リサイクル燃料貯蔵株式会社	
提出日	2022年2月25日
管理表No.	0209-42 改訂00

リサイクル燃料備蓄センター	
名称	計測設備の全体系統図
リサイクル燃料貯蔵株式会社

19-4-2-1

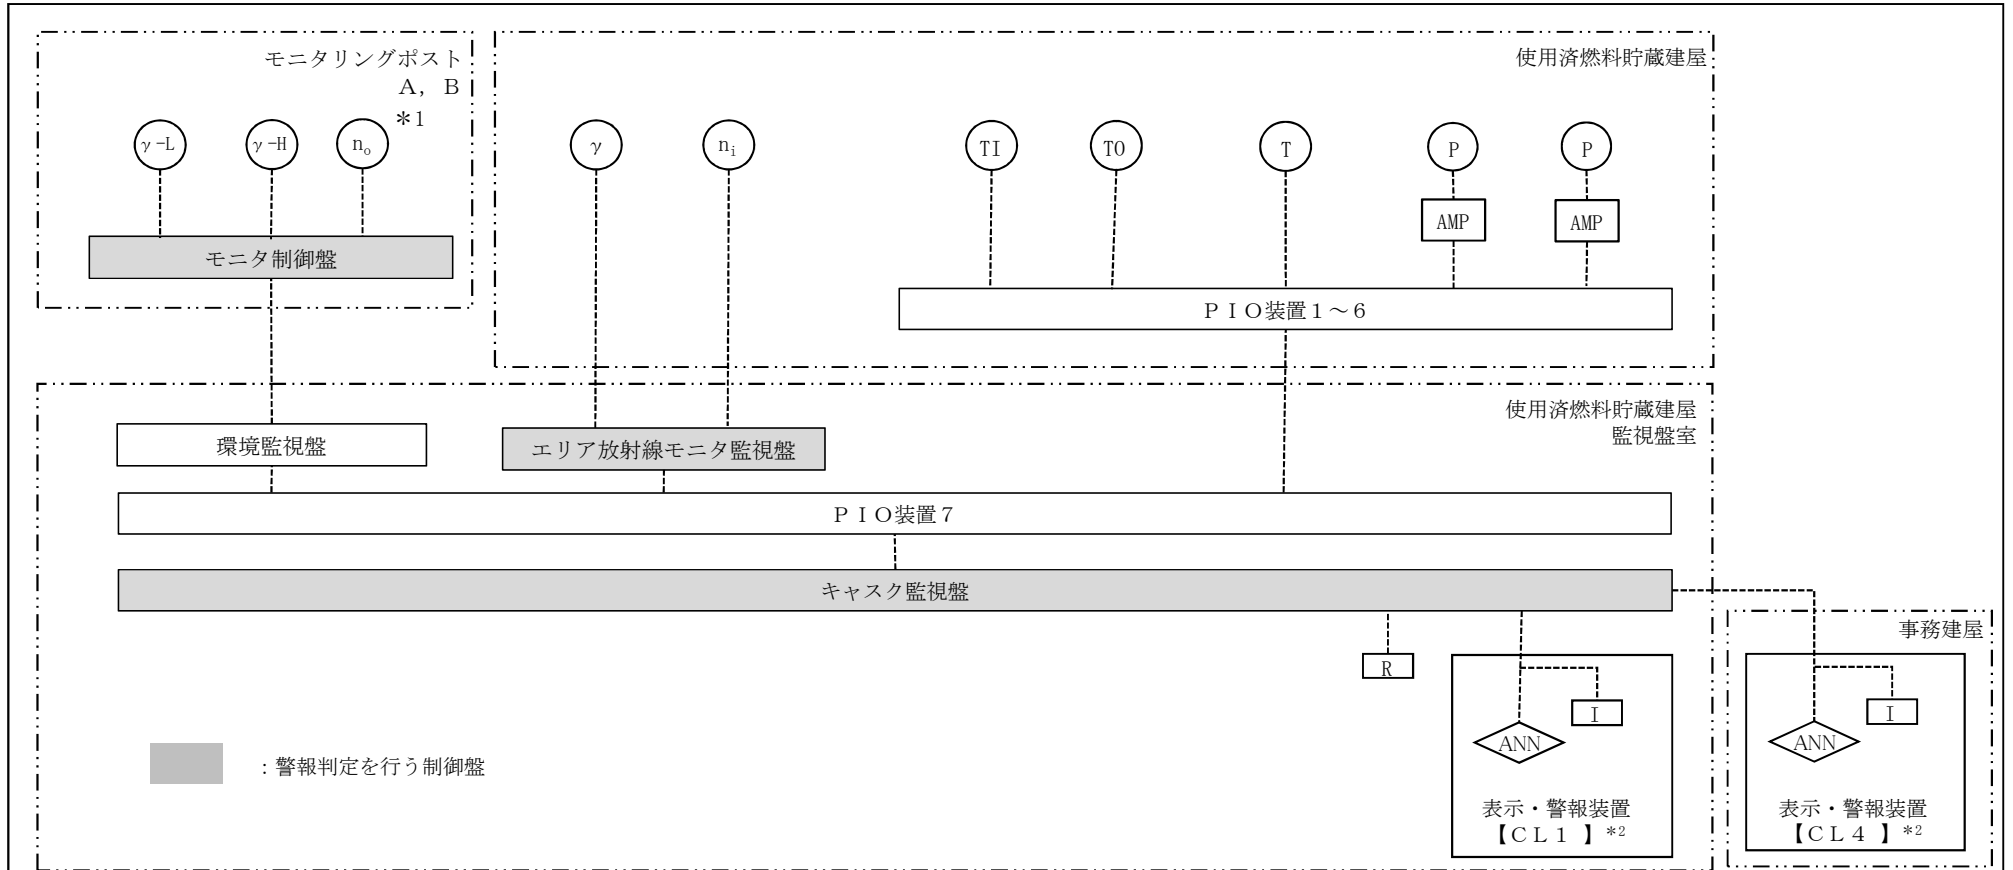
項目	コメント内容
計測制御 (第17条) 放射線管理 (第18条)	<p>添付 12P2 2.1(PDF2496), 添付 14P3 2.2(PDF2565), 添付 19-4-2-1(PDF2890)</p> <p>事業変更許可において, 「測定データを記録及び表示する機能を有した表示装置を設けるとともに, 測定値が異常な値を示した場合には警報を発報する設計とする」としているが,</p> <ol style="list-style-type: none"> 1. 設工認申請書においては, 「測定したデータはキャスク監視盤に記録する」としているが, キャスク監視盤は表示・警報装置を構成する機器と考えてよいか。 2. 計測設備の測定データが警報設定値に達したかどうかの判定はどの機器で行っているのか (キャスク監視盤, 表示・警報装置のいずれか) 3. 放射線監視装置の測定データが警報設定値に達したかどうかの判定はどの機器で行っているのか (環境監視盤, エリア放射線モニタ監視盤, キャスク監視盤, 表示・警報装置, のいずれか)

計測設備は, 検出器で測定したデータをP I O装置等の伝送設備を介して, キャスク監視盤に伝送し, キャスク監視盤内にデータを記録する。監視盤室及び事務建屋の表示・警報装置はキャスク監視盤内に記録されたデータを表示する構成としている。キャスク監視盤は表示・警報装置が機能を実現するためには必要な設備ではあるが, 設備の構成としては異なる機器である。

金属キャスクの蓋間圧力, 表面温度及び貯蔵建屋給排気温度の警報の判定は, キャスク監視盤で行う。キャスク監視盤内で警報を記録するとともに表示・警報装置に警報を発報させる構成としている。

エリアモニタリング設備の警報の判定はエリア放射線モニタ監視盤で行い、盤面に警報を発報する。警報信号をキャスク監視盤に伝送し、キャスク監視盤内で警報を記録するとともに表示・警報装置に警報を発報させる構成としている。

モニタリングポストの警報の判定は、モニタリングポスト内のモニタ制御盤で行い、盤面に警報を発報する。モニタ制御盤の警報信号は、監視盤室の環境監視盤に伝送され環境監視盤の盤面に警報を発報する。環境監視盤は警報信号をキャスク監視盤に伝送し、キャスク監視盤内で警報を記録するとともに表示・警報装置に警報を発報させる構成としている。
